Ejemplos de conductos aceptados (figuras referenciales)

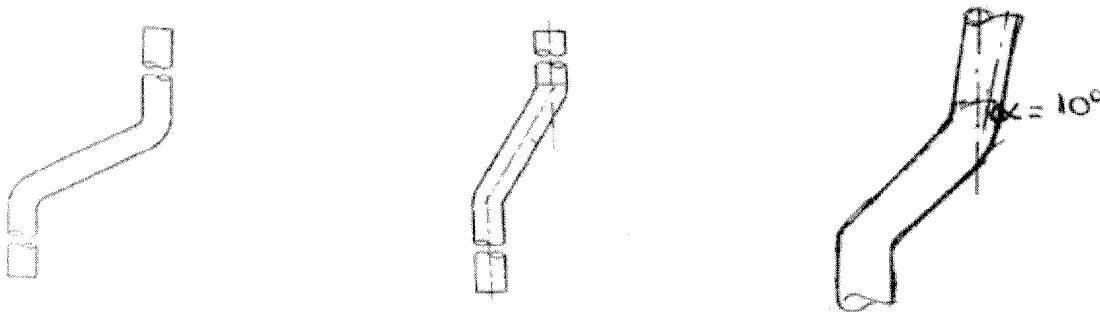
**12.** Cuantos quiebres puede tener como máximo un conducto para calefón de tiro natural, son 2 en 45 grados o 1 en 45 grados?

R: - Las condiciones de instalación de conductos individuales de evacuación de gases, producto de la combustión de artefactos a gas de tiro natural, se encuentran establecidas en los artículos 81 y 83 del DS-66, de 2007.

No obstante lo anterior, en el caso de conductos de enlace y secundarios, se debe tener en cuenta lo establecido en el numeral 84.3.2 letra b.3) del D.S. N°66, de 2007.
